**Forum mondial de l'harmonisation
des Règlements concernant les véhicules**

Règlement n° 44 (Dispositifs de retenue pour enfants)

Proposition de complément 12 à la série 04 d'amendements au Règlement n° 44 (Dispositifs de retenue pour enfants)

Communication de l'expert de l'Association européenne des fournisseurs de l'automobile*

Figure 1

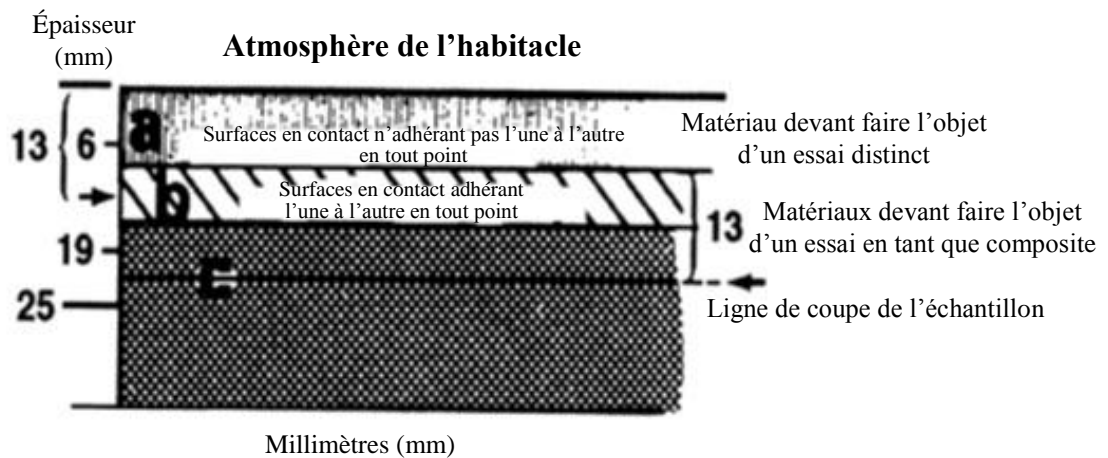
2. Choix des matériaux (voir la figure 1 ci-dessous)

2.1 Toute partie d'un matériau simple ou composite située à moins de 13 mm de l'atmosphère de l'habitacle doit satisfaire aux prescriptions énoncées au paragraphe 6.1.6.

2.1.1 Tout matériau qui n'adhère pas à un autre ou à d'autres matériau(x) en tout point de contact avec ce ou ces matériau(x) doit satisfaire aux prescriptions énoncées au paragraphe 6.1.6 au cours d'un essai distinct.

2.1.2 Tout matériau qui adhère à un autre ou à d'autres matériau(x) à tout point de contact doit satisfaire aux prescriptions énoncées au paragraphe 6.1.6 au cours d'un essai subi en tant que matériau composite conjointement avec le ou les autre(s) matériau(x).

Le matériau A présente une interface non adhérente avec le matériau B et doit faire l'objet d'un essai distinct.

Une partie du matériau B est située à moins de 13 mm de l'atmosphère de l'habitacle, et les matériaux B et C adhèrent l'un à l'autre en tout point de contact. Par conséquent, B et C doivent faire l'objet d'un essai en tant que matériau composite.

La découpe est pratiquée dans le matériau C comme le montre la figure 1, de manière à obtenir un échantillon de 13 mm d'épaisseur.

Figure 2

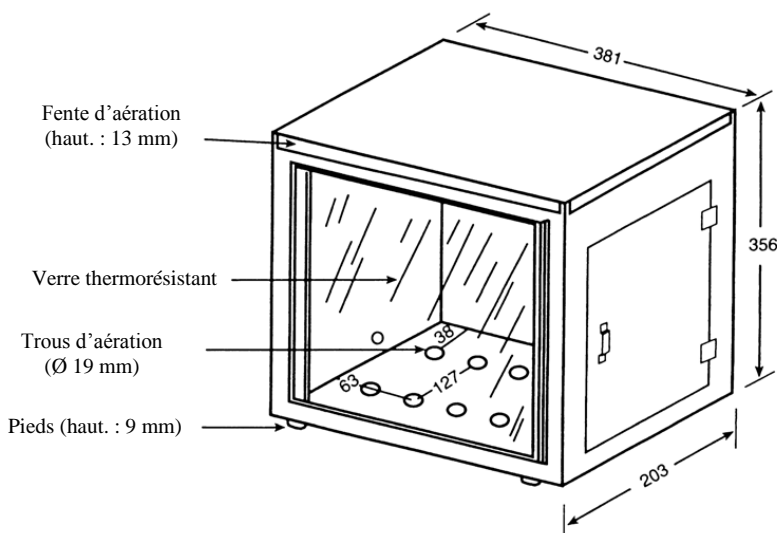
3.1 Afin de protéger les échantillons des courants d'air, l'essai est effectué dans une chambre de combustion métallique dont les dimensions intérieures sont les suivantes : longueur : 381 mm ; profondeur : 203 mm ; et hauteur : 356 mm et qui est munie d'une fenêtre d'observation en verre à l'avant, d'une ouverture pouvant être fermée pour permettre l'introduction du porte-échantillon, et d'un trou destiné à recevoir le tuyau d'alimentation d'un bec à gaz. Pour la ventilation, la partie supérieure de la chambre comporte une fente d'aération de 13 mm en faisant tout le tour ; la base est munie de 10 trous de 19 mm de diamètre chacun et de pieds de 10 mm de haut, tous disposés comme indiqué sur la figure 2.

3.3 L'échantillon d'essai est inséré entre deux bâtis de métal en forme de U superposés, de 25 mm de largeur et de 10 mm de hauteur.

Les dimensions intérieures des bâtis en forme de U sont de 51 mm de largeur par 330 mm de longueur.

Des supports constitués de fins fils métalliques résistant à la chaleur sont tendus en travers du bâti en forme de U inférieur, dans sa largeur, à intervalles de 25 mm, afin de maintenir en place les échantillons qui pourraient se ramollir et se courber à leur extrémité enflammée, ce qui risquerait d'altérer la régularité de la combustion.
